I Результаты обследования:
1. Территории, прилегающие к зданию (участка).
Муниципальное бюджетное образовательное учреждение
дополнительного образования «Детско-юношеская спортивная школа»
г. Уссурийск, ул. Володарского,61

Муниципальное бюджетное образовательное учреждение дополнительного образования «Детско-юношеская спортивная школа»

3. Пути (путей) движения внутри здания (в т.ч. путей эвакуации)

Фото 2

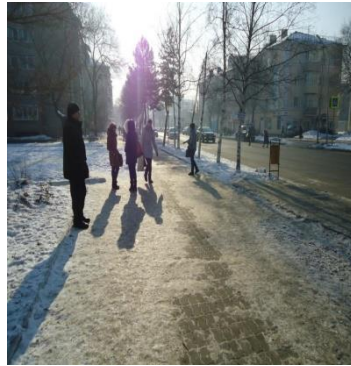
Комментарий к заключению: необходимо провести работы по определению возможности вызова и ожидания помощи, определить место для парковки МГН и обозначить в соответствии с требованиями.

Φοτο 18

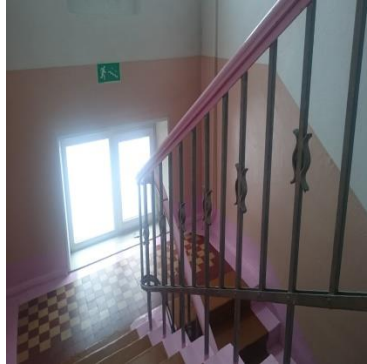
3.2	Лестница (внутри здания)	есть	№ 38, 28,	Фото 16,17,18,19	Не нанесена яркая контрастная маркировка в начале и конце лестницы. Отсутствие поручней со стороны стены	Все	Нанести яркую контрастную полосу перед началом и окончание лестницы, установить поручни к стене	текущий ремонт

3.3	Пандус (внутри здания)	нет						
3.4	Лифт пассажирский (или подъемник)	нет						
3.5	Дверь	есть		Фото 13,14,15,16,18,20,21,	Дверные проемы не выделены контрастным цветом, отсутствуют предупредительные знаки на стеклянной двери	Все	Нанести контрастную маркировку на дверные проемы, предупреждающие	Текущий ремонт

Комментарий к заключению: Обслуживание инвалидов-колясочников, с нарушением опорно-двигательного аппарата возможно осуществлять только на 1-ом этаже. Требуется нанести контрастную краску на лестнице для инвалидов с нарушением зрения, на дверные полотна предупредительные знаки. Подкорректировать пороги для инвалидов – колясочников и с нарушением опорно-двигательного аппарата, сделать дополнительные перила у стен на лестничных маршах. Привести в соответствие эвакуационные выходы.

Φοτο 23

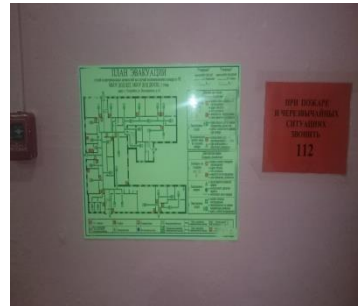
знаки на стеклянной двери	
3.6	Пути эвакуации (в т.ч. зоны безопасности)	есть		Фото 13,14,16,20,22,23,24,25	Пути эвакуации не соответствуют требованиям для МГН, нет отдельного эвакуационного выхода из зала художественной гимнастики на 2-ом этаже для МГН (нет пандуса и лифта). Наличие порогов на путях движения инвалидов. Нет навесов.	Все	Привести пути эвакуации в соответствие с требованиями. Помощь сотрудников при эвакуации с зала 2-го этажа.	альтернативная форма обслуживания, текущий ремонт
	ОБЩИЕ требования к зоне				Определяется наиболее рациональный (короткий и удобный) путь к зоне целевого назначения. Ширина пути движения в коридоре не менее 1,5м, ширина марша лестницы не менее 1,35 м, дверной проем коридора должен быть 0,9 м.

Фото 27

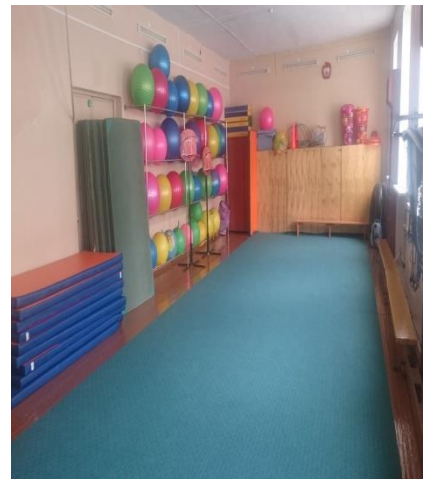
4.2	Зальная форма обслуживания	есть	№28,37,34 (I этаж) 24,25 (IIэтаж)	Фото 26, 27,28,30,31	Нет информирующего обозначения помещения. Дверные пороги выше положенной нормы. Спортивный зал художественной гимнастики	Все	Убрать пороги на входе в спортивный зал. Создать информирующие обозначения	Текущий ремонт, альтернативная форма обслужив

Комментарий к заключению: Инвалиды-колясочники будут обслуживаться пока только на 1 этаже, т.к. для них не предусмотрены пандусы и лифт на 2 этаже. Подходы к оборудованию и к мебели в кабинете привести в соответствии с требованиями. Инвалиды категорий О, У, Г,С будут обслуживаться как на первом, так на втором этаже. Для этого необходимо: сделать выделить контрастным цветом дверные проемы. Дверные пороги подкорректировать согласно СНиПу.

Фото 32

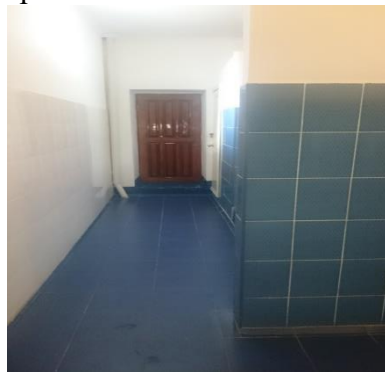
5.1	Туалетная комната	Есть	№35, 36	Фото 32,33,34,35	Отсутствуют поручни, крючки, кнопка вызова, информационное световое табло. Подход к умывальнику имеется, но умывальник находится на уровне 1,3 м от пола. Для инвалида-колясочника не имеется возможность подъезда к унитазу для размещения кресла-коляски, т.к. имеются ступенька, 0,2м, нет места для разворота, крючка для костылей. Нет унитазов с опорой для спины. Двери не обеспечены специальными знаками. Туалет не оборудован связью с дежурным. Выключатели выше чем 08, м от уровня пола.	Все	Предусмотреть перепланировку с целью оборудования туалетной комнаты в соответствии с требованиями.	Капитальный, текущий ремонт

Комментарий к заключению: В рамках капитального и текущего ремонта возможно произвести ремонт туалетной комнаты с учетом требований СНиПа.

Фото 38

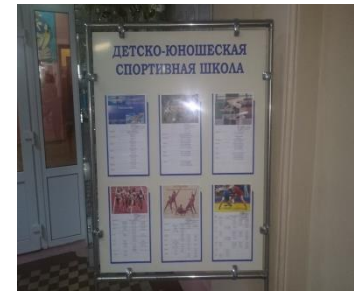
6.1	Визуальные средства	есть	-	Фото 37,38,39,40,41,42,43	Отсутствуют световые средства информации и сигнализации об опасности.	С,Г	Установить световые средства информации и сигнализации об опасности, кнопки вызова помощи.	Текущий ремонт

Комментарий к заключению: Коридоры оснащены только звуковой автоматической системой пожарной сигнализации. Необходимо установить синхронную (световую и звуковую) автоматическую систему пожарной сигнализации. Необходимо разместить визуальную, звуковую информацию с указанием направления движения и получения мест услуги. Детям с нарушением зрения будет оказываться помощь сотрудниками школы.
